RESOLUCIÓN N° 348
21 MAR. 2023
SANTA FE,

**"CONSTRUCCIÓN DE CUATRO PABELLONES DE ALOJAMIENTO,
GUARDIAS Y CIRCULACIÓN RESTRINGIDA - NUEVA UNIDAD
PENITENCIARIA N° 12 - PREDIO ALCALDÍAS REGIONALES – ROSARIO
– DPTO. ROSARIO"**

CIRCULAR ACLARATORIA N° 2 (CON CONSULTA)

DETALLE LUCERNARIO

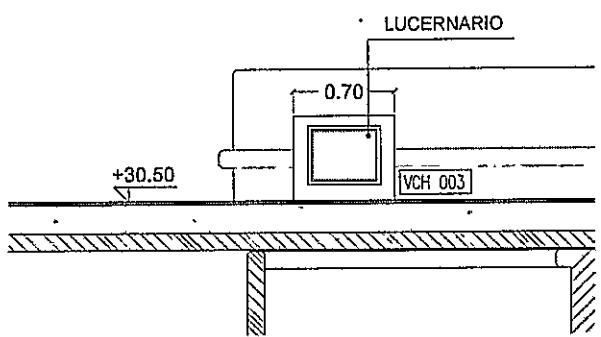
Consulta N° 3: No se dispone de plano de detalle de lucernarios. Favor de enviar un detalle de los mismos.

Respuesta.

En las circulaciones restringidas, corresponden los lucernarios indicados en el rubro 04.16 del PETP, que serán de hormigón armado in situ, según detalle Anexo 2.

PILETONES

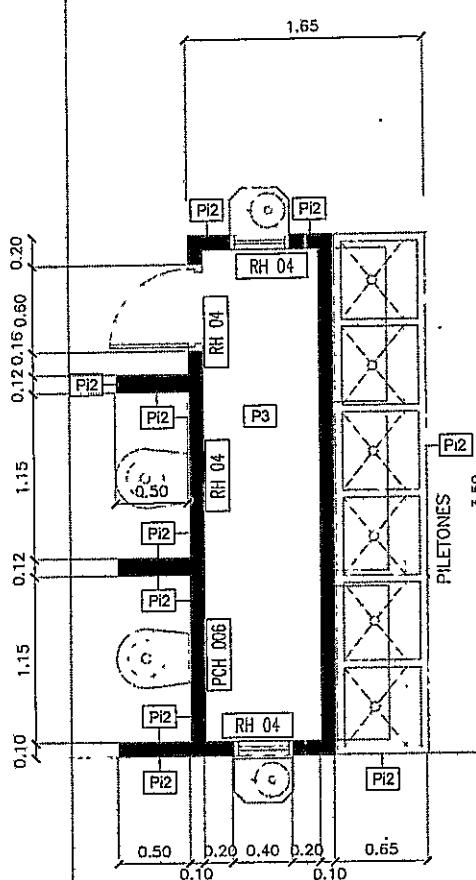
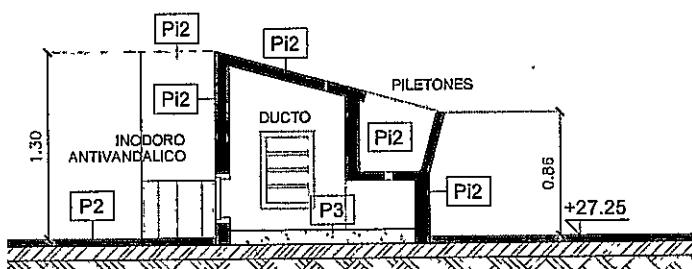
Consulta N° 6: Los piletones que se indican en planimetría de la circulación restringida, en las islas sanitarias sobre los patios, no se dispone de plano de detalle del mismo. Favor enviar el plano correspondiente con sus características y dimensiones.

Ver adjunto Anexo 3.
